监理通知单

工程名称：河南省浙商纺织有限公司屋顶 5.9MW 布式光伏发电项目

编号：ZHJL-ZSFZ-TZ -018

事由：7#屋面光伏安装存在问题

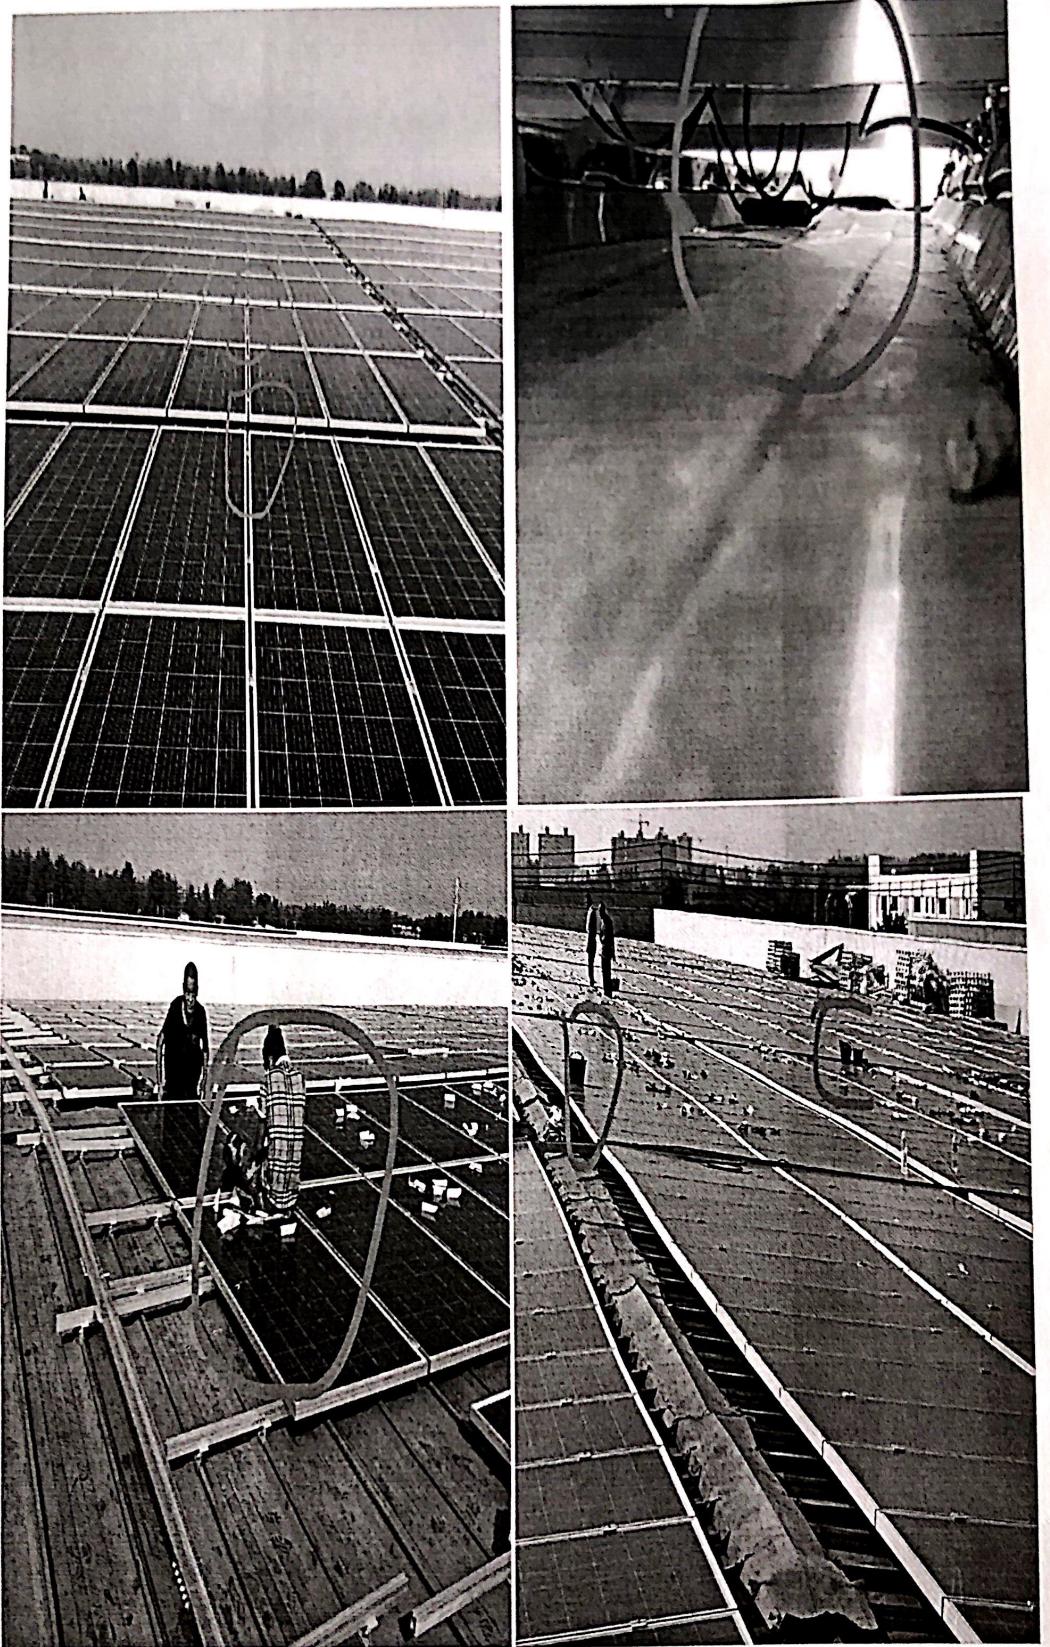
1. 组件方阵无任何观感可言，方阵内各组件均不在一条线上，横竖严重错开
2. 组件下方线缆及接头存在部分未采用扎丝进行固定，部分线缆及接头掉落在屋面上，下雨易造成电气短路等问题。
3. 组件安装过程中所使用的手枪钻、夹具、工具桶等物品直接放置在组件表面，易造成组件热斑现象。
4. 组件安装过程中存在人员坐踏组件现象。
5. 施工人员未佩戴安全帽、反光背心等措施进行施工作业。

现要求针对以上问题抓紧落实整改，严禁踩踏组件，注意成品保护，同时加强现场质量、安全巡查，对存在的问题及时要求整改完善。关于组件吊、转运、散料、安装等工序我单位再次进行要求，要求如下：

1. 组件叉运、吊车从车辆上吊下时，需要将吊带套牢固，之后在专业指挥人员指挥之下，进行叉运、吊装。
- 2、使用叉车、吊车时，施工单位需要安排专职安全员进行旁站。

- 6、组件堆叠高度不宜超过两托。
- 7、使用叉车运输组件，司机需要有叉车操作证书，人证合一。
- 8、从堆料区搬运到现场，时速不得超过 5km/h。
- 9、开箱的组件，应在分散的第一时间完成安装、固定，分散的组件必须当天完成安装、固定。
- 10、组件安装前进行施工人员交底，对组件叉运、吊装、散料、安装等进行交底，同时加强现场巡查工作。
- 11、安装组件前检查组件反面是否损伤，搬运中避免尖锐物品与背面接触。
- 12、安装时保护组件边框不被刮伤，防止氧化层被破坏。
- 13、在组件安装时确保接线盒牢固扣紧，不得随意打开盖子。
- 14、Mc4 插头在进行串接时注意安装方式，要求扣紧，组件间连接线应进行绑扎，整齐、美观
- 15、安装时避免尖锐物与组件正面接触，避免划伤。
- 16、单个阵列安装完成后检查安装角度，避免相邻组串高低差；保证各方阵均在同一条线上
- 17、施工人员安装组件过程中严禁在组件上踩踏及物品放落组件表面。
